Lisa 1. Ristumiskoha ehitamise nõuded

Võttes aluseks ehitusseadustiku (edaspidi *EhS*) § 99 lg 3 määrab Transpordiamet nõuded:

Joonis 1. Ristumiskoha asukoht tähistatud oranži tingmärgiga.

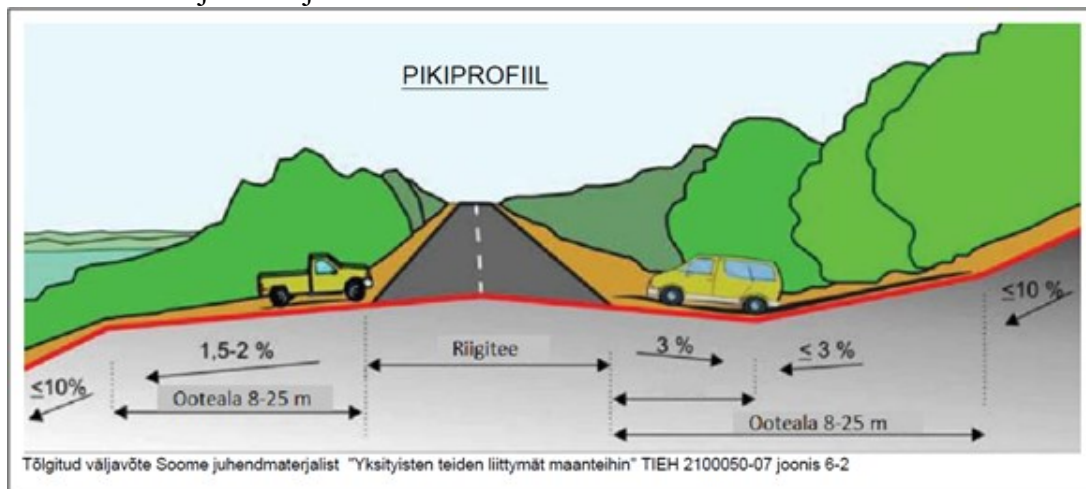
1. Kinnistule juurdepääsuks kavandada ristumiskoht riigiteel nr 23114 Laatre-Lüllemäe-Hargla ligikaudu km 9,5 (X: 6408516.07, Y: 637130.51). Olemasolevad hooned on eelnõu kohaselt lammutatavad. Km 9,5 asukohast on tagatud nõuetekohane kaugus olemasolevatest ristumiskohtadest ja tagatud on vajalikud nähtavusalad.
